自動火災報知設備の設置に伴う設工認申請に係る追加説明について

令和2年10月27日
 国立研究開発法人日本原子力研究開発機構
 大洗研究所 環境保全部

その他廃棄物管理設備の附属施設の一部変更（自動火災報知器の設置等）

図-3 固体集積保管場 I 自動火災報知設備配置図

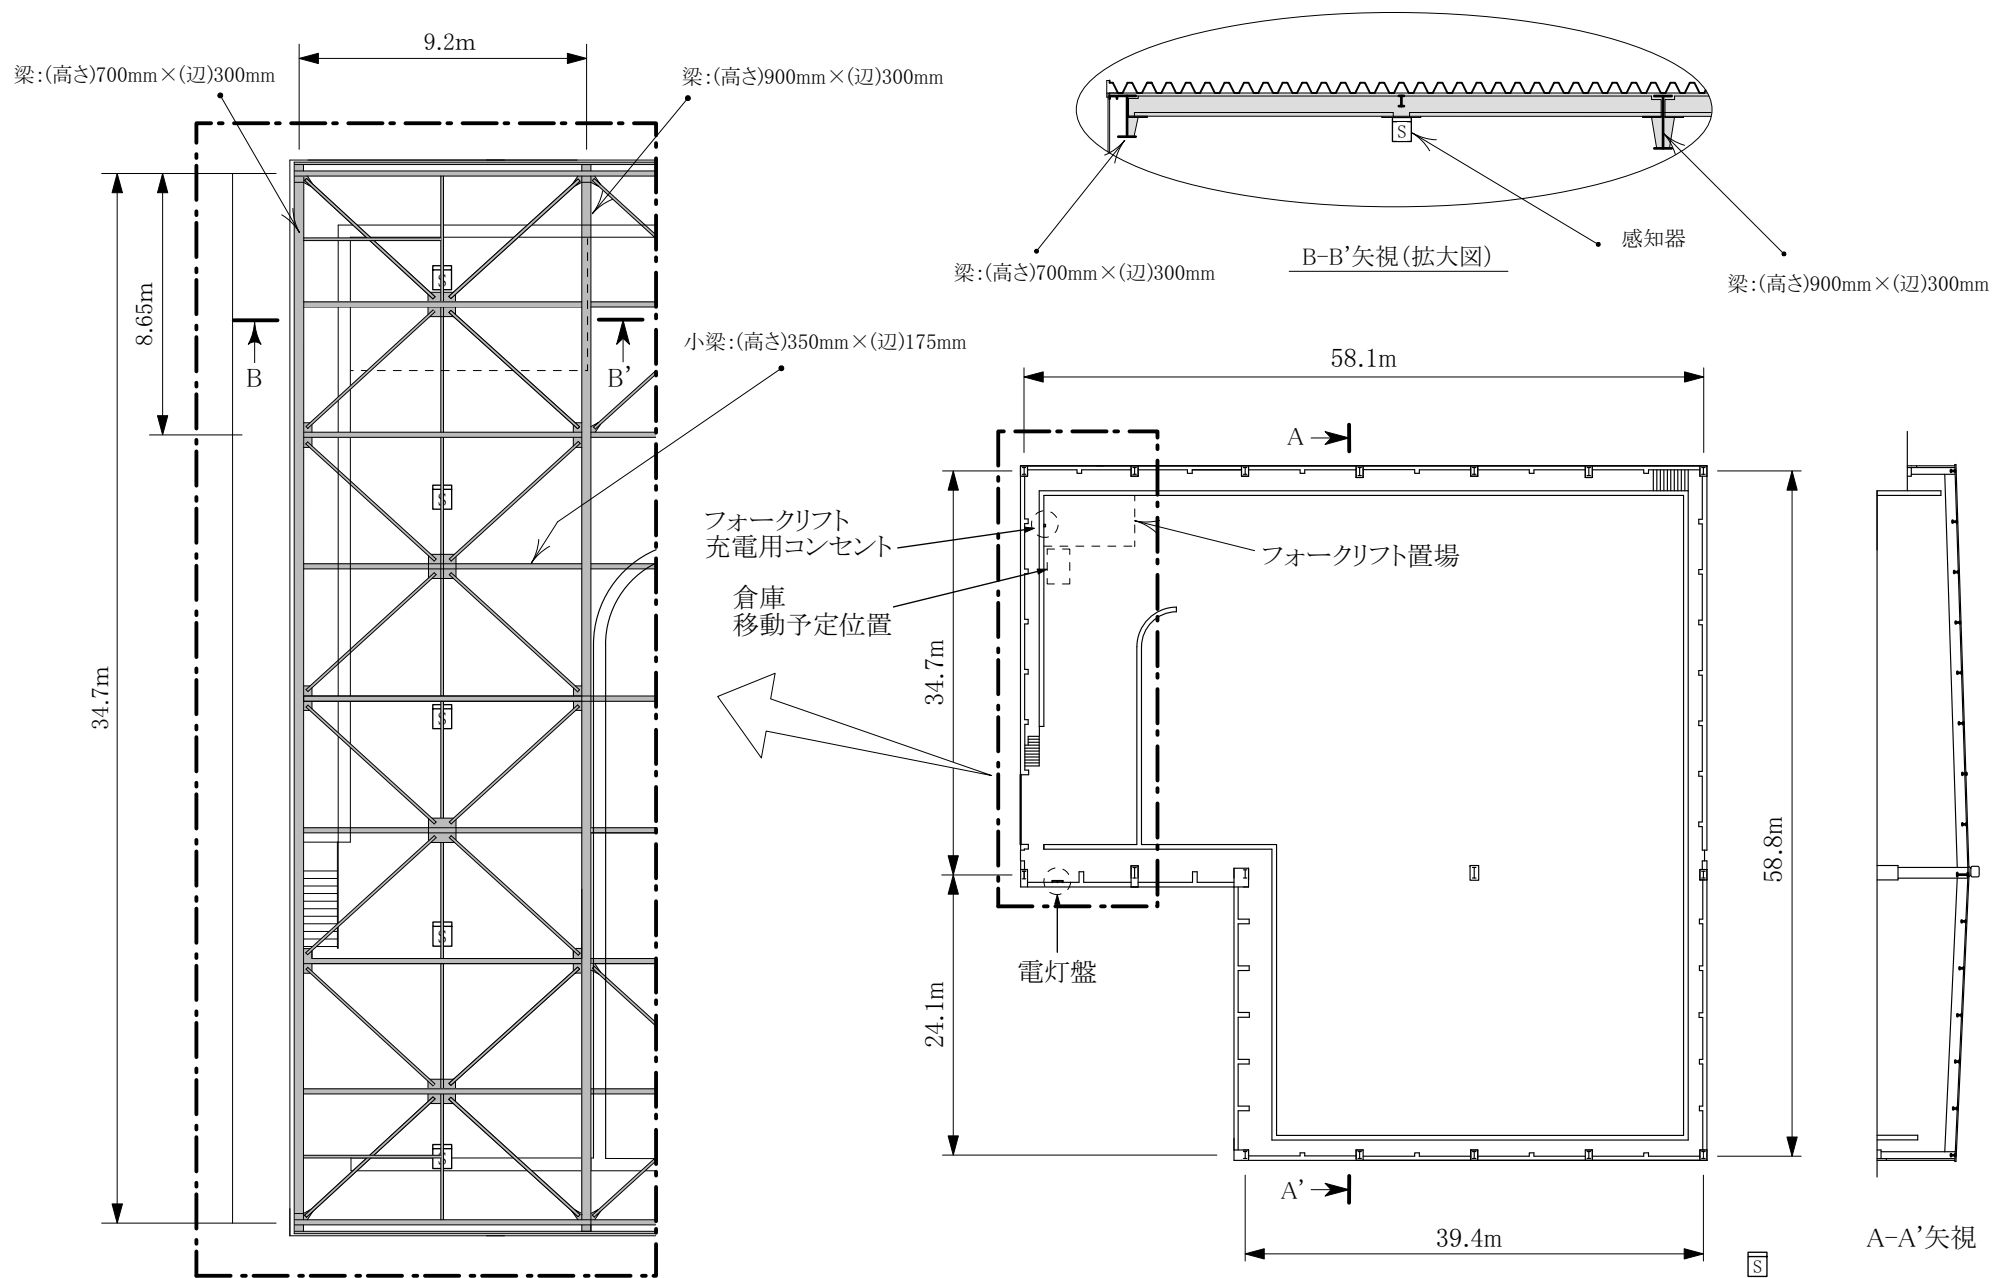
○ 各消防設備の設置場所、種類・仕様及び台数を選択した理由（今回新設するものについては新設の理由を含む。）について説明すること。
<ul style="list-style-type: none"> ・新たに感知器を設置することにした経緯や設置位置を明確にすること。 ・既存の火災報知設備を含めて感知器の配置を図面で整理すること。 ・建家の床面積、高さ及び感知器の種類を一覧票に整理すること。
<ul style="list-style-type: none"> ・固体集積保管場Ⅰに追加する感知器の設置場所は、消防法上同一区画となるようにするとともに図面を修正する。
<ul style="list-style-type: none"> ・固体集積保管場Ⅰのフォークリフト置場上部の鉄骨部について、横方向の配置がわかるよう図面を見直すこと。
<ul style="list-style-type: none"> ・<u>α一時格納庫の1階及び地階の天井梁の寸法を示すこと。</u> ・<u>固体集積保管場Ⅰの保管区域には照明設備、倉庫や枕木がある。火災を早期発見するには、施設全体に感知器が必要ではないのか。消防法に従って感知器を設置することも踏まえ、説明すること。</u>

固体集積保管場Ⅰについては、鉄骨梁(高さ0.9m)で区画された西側エリアの床面積及び高さに基づき、新たに煙式光電式スポット型感知器5個*を設置する。

以上のことから、固体集積保管場Ⅰの西側エリア(床面積約320m²)を警戒区域とし、面積から煙式光電式スポット型感知器5個を設置する。

固体集積保管場 I は、消防法施行令第 32 条に基づき消防用設備等の技術基準の適用除外を受けている施設であることから、原子炉等規制法に基づき事業者として感知器を自主設置する。

また、倉庫については、西側エリアに移動し、枕木については鋼製のものに交換済みであり、区画用チェーン等についても金属製に交換し西側エリア以外の区域には可燃物を置かないようにする。

図 1 廃棄物管理施設自動火災報知設備構成図

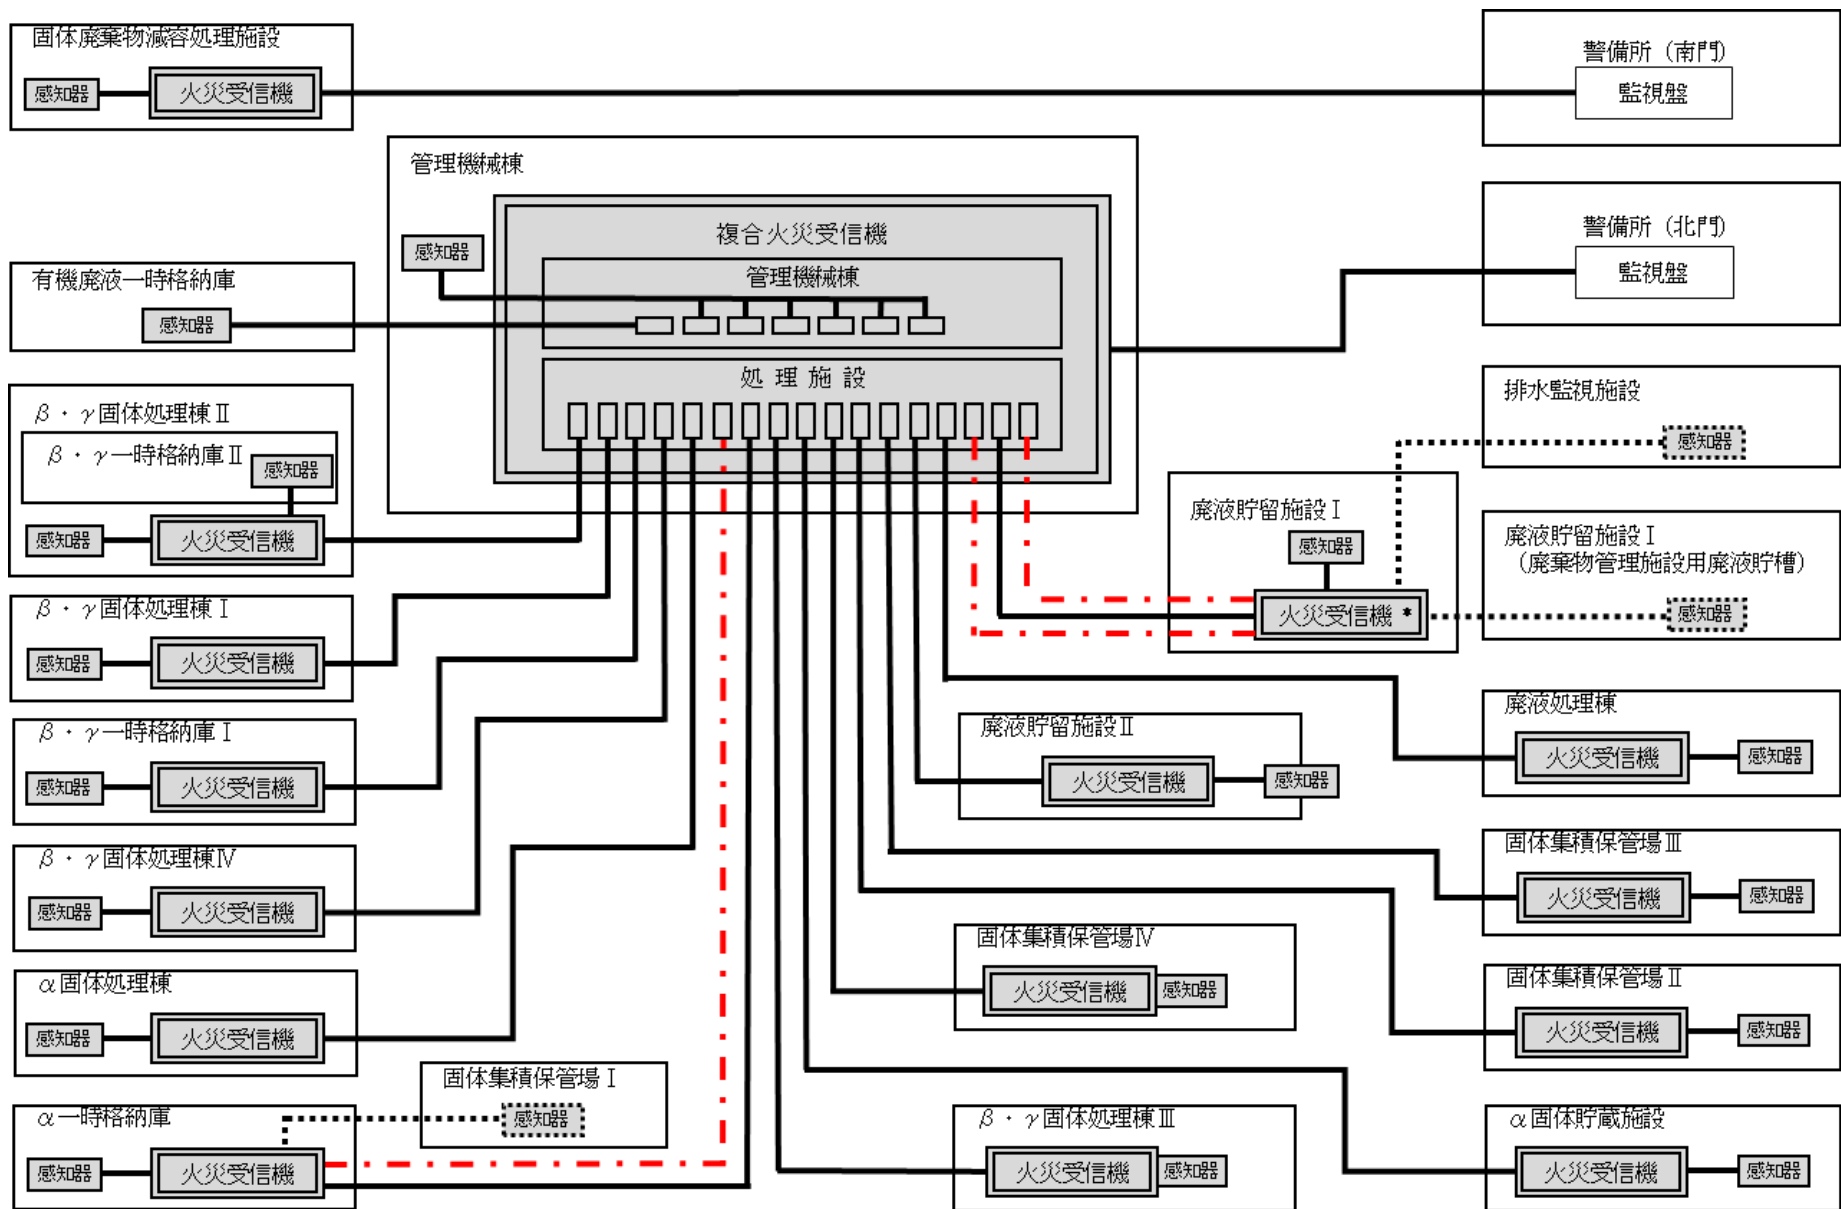
- 消防設備について、 α 一時格納庫及び警備所の受信機から警報器までを含む系統図について申請に含めること。
- ・警備所（北門）監視盤でどのような情報が得られるのか説明すること。
- ・新たに感知器を設置する建家の火災警報が管理機械棟の複合火災受信機に表示できるようにすること。

当該設工認申請書に、廃棄物管理施設自動火災報知設備構成図（図 1）を追加する。

廃棄物管理施設（固体廃棄物減容処理施設を除く。）で火災が発生した場合は、管理機械棟にある複合火災受信機及び警備所にある監視盤において火災警報が発報する。

管理機械棟では、複合火災受信機において火災警報発報施設を確認し、その施設に向かい施設の火災受信機により火災箇所を特定する。また、夜間については、警備所（北門）にある監視盤により、廃棄物管理施設の火災警報発報施設及び警戒区域を確認できる。
